## Thalazur Ouistreham

### Projet de rénovation et d'agrandissement du centre de thalassothérapie

### **Mémoire en réponse à l'avis N° MRAe 2025 - 6892**

Dans le cadre de l'instruction de la demande d'autorisation, la MRAe Normandie a transmis son avis délibéré n° 2025-6892 en date du 27 novembre 2025 (fourni en annexe).

**Mesure E1 - Evitement « amont » : Préservation du milieu naturel en périphérie du centre de thalassothérapie**

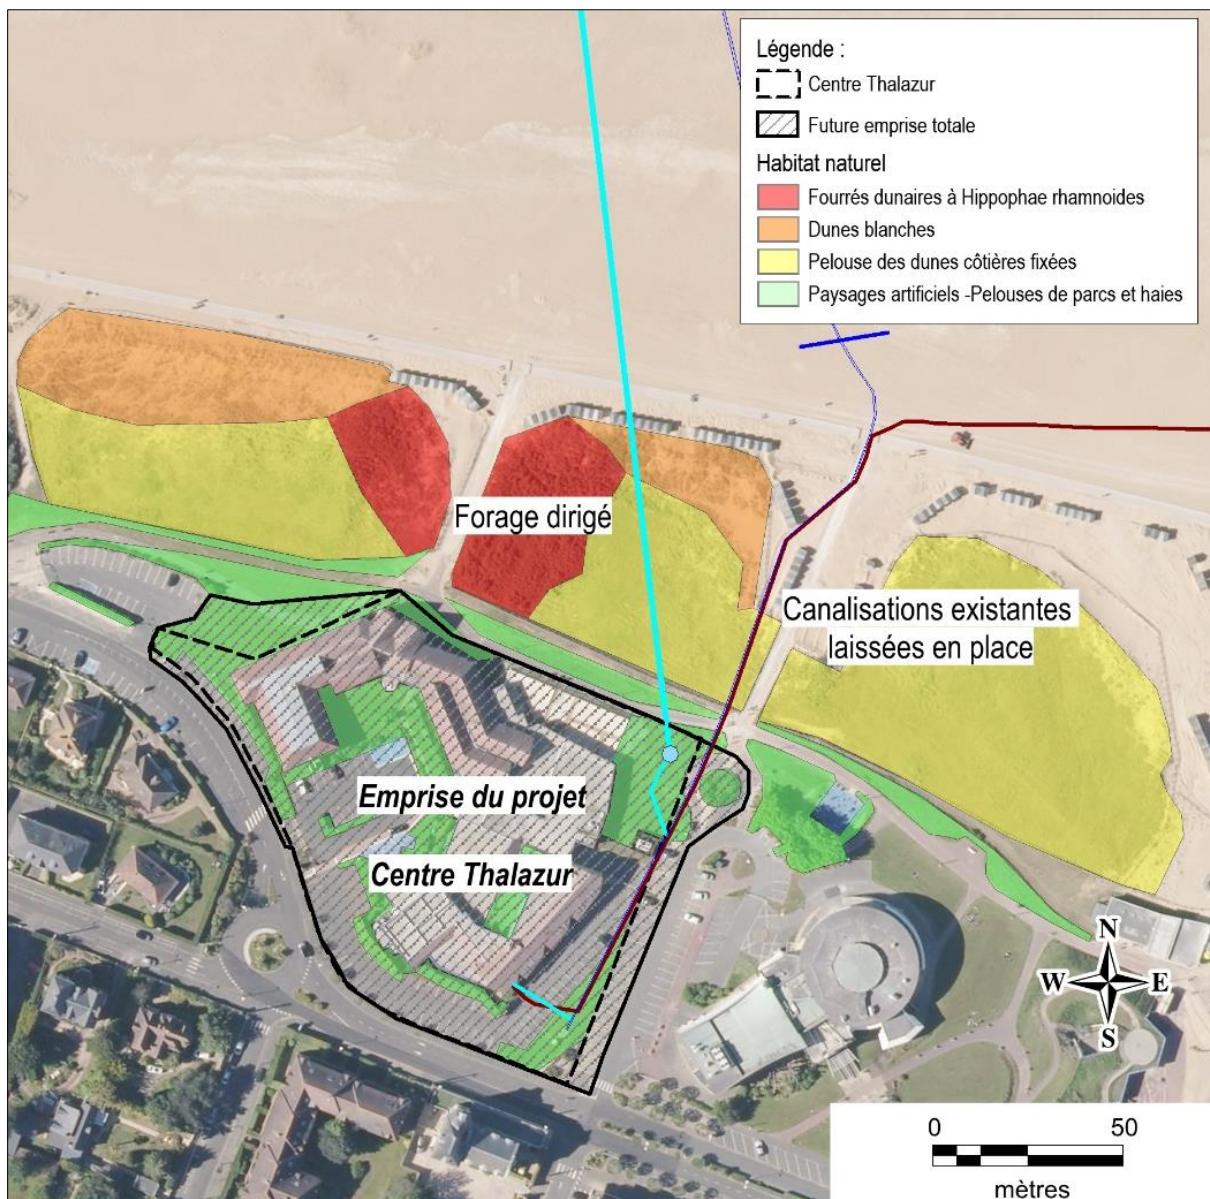
*L'autorité environnementale recommande de rendre cohérent le classement des mesures d'évitement et de réduction.*

La mesure d'évitement E1 de préservation du milieu naturel en périphérie du centre de thalassothérapie est intervenue dans la phase « amont » du projet et a consisté à limiter l'emprise du projet à la nouvelle parcelle du centre et sa périphérie immédiate (terrain urbanisé, voirie, parking, pelouse, haies

paysagères...) et ne prévoir aucun aménagement et travaux dommageables pour les habitats dunaires et du haut de plage présents à proximité du projet.

Ainsi la technique de mise en œuvre de la canalisation de prise d'eau par forage dirigé et les canalisations existantes laissés au droit de la dune permet d'éviter les impacts sur les habitats dunaires. L'extension du centre de thalassothérapie et les travaux de mise en place de la nouvelle canalisation n'impacteront pas les habitats dunaires en phase chantier comme en phase d'exploitation.

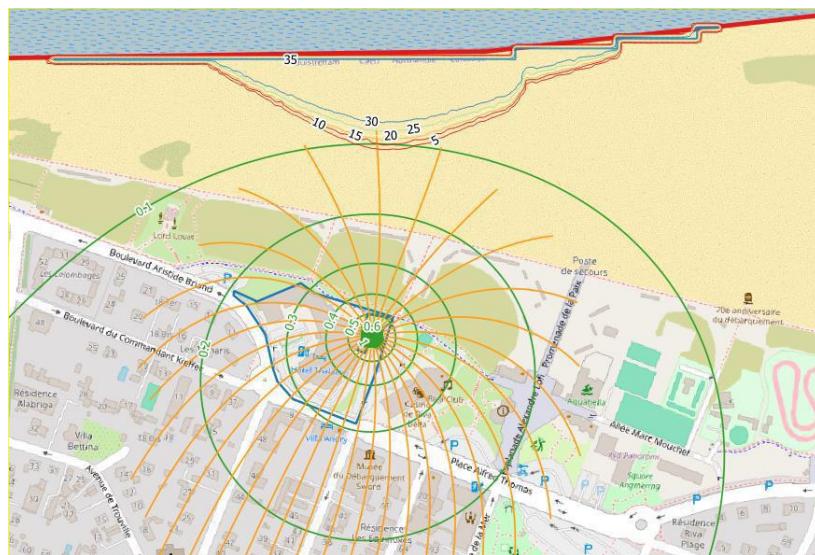
*L'autorité environnementale recommande d'expliciter les mesures prévues pour éviter ou limiter les impacts du chantier sur les sols et les eaux, ainsi que leur hiérarchisation. Elle recommande également de les compléter par des mesures d'évitement ou, à défaut, de réduction des risques de pollution liés aux rejets d'eau dans l'estuaire.*

Les eaux pluviales seront traitées sur la parcelle conformément aux réglementations du PLU et des préconisations de Caen la Mer. Les ouvrages de gestion des eaux de toitures seront dimensionnés pour une pluie d'occurrence cinquantennale (50 ans), conformément aux prescriptions de la direction du cycle de l'eau. Ainsi, le projet prévoit de nouveaux espaces verts et aménagement d'ouvrages de stockage (structure réservoir de chaussée de 30 cm de profondeur) / infiltration des eaux pluviales afin de réaliser l'infiltration des eaux pluviales à la parcelle (dépressions engazonnées d'une profondeur d'environ 12 à 12.5 cm).

Les travaux d'ensouillage des 80 derniers mètres de la conduite sur l'estran sont peu invasifs. Le sable sera remis sur la canalisation, et la mer en remontant finira de remblayer proprement. Afin de s'assurer de l'absence d'impact sur la morphologie et la topographie de la plage et de l'estran, un suivi topographique sera réalisé sur le linéaire de la canalisation. Ce suivi du profil topographique de l'estran sur l'emprise de la canalisation enterrée permettra de s'assurer de l'absence d'érosion généralisée de la plage et de vérifier que la profondeur d'enfouissement de la conduite est suffisante pour la bonne tenue de l'ouvrage, et si nécessaire de prendre des mesures conservatoires. Ce suivi pourra être réalisé régulièrement 1 an après les travaux puis tous les 5 ans, et ponctuellement à l'issue d'une tempête particulièrement destructive.
